**Avis de la Mission régionale d'autorité environnementale
de la région Nouvelle-Aquitaine sur
le projet de centrale photovoltaïque (17,8 ha)
de Poitiers-Biard sur la commune de Biard (86)**

n°MRAe 2020APNA105

dossier P-2020-10119 et 10120

Zone Nord ouest – enjeux habitats naturels
extrait page 167 de l'étude d'impact

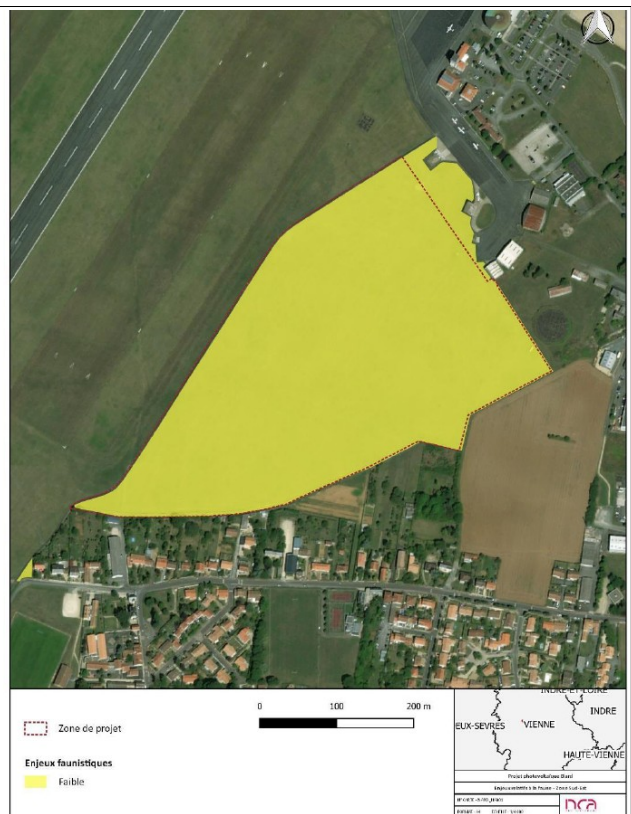
Pour les habitats naturels (carte à gauche), les habitats ouverts de pelouse ont été qualifiés de modérés (potentialité de développement d'espèces floristiques notamment), tandis que les enjeux des habitats plus fermés (fourrés et boisements de robinier) ont été qualifiés de faibles.

Pour la faune, les enjeux forts correspondent principalement aux zones de fourrés (habitats de reproduction pour les oiseaux), ainsi que le secteur sud (habitat de l'Azuré du Serpolet). Les milieux ouverts présentent des enjeux plus modérés pour les papillons, les reptiles et les oiseaux.

La MRAe relève cependant que le projet s'implante sur des secteurs à enjeux modérés pour la faune dans sa partie nord. Il y aurait lieu pour le porteur de projet de quantifier l'impact résiduel du projet sur les habitats d'espèces protégées. En cas d'incidences résiduelles non nulles, il sera nécessaire de mettre en œuvre une procédure de demande de dérogation au titre des espèces protégées.
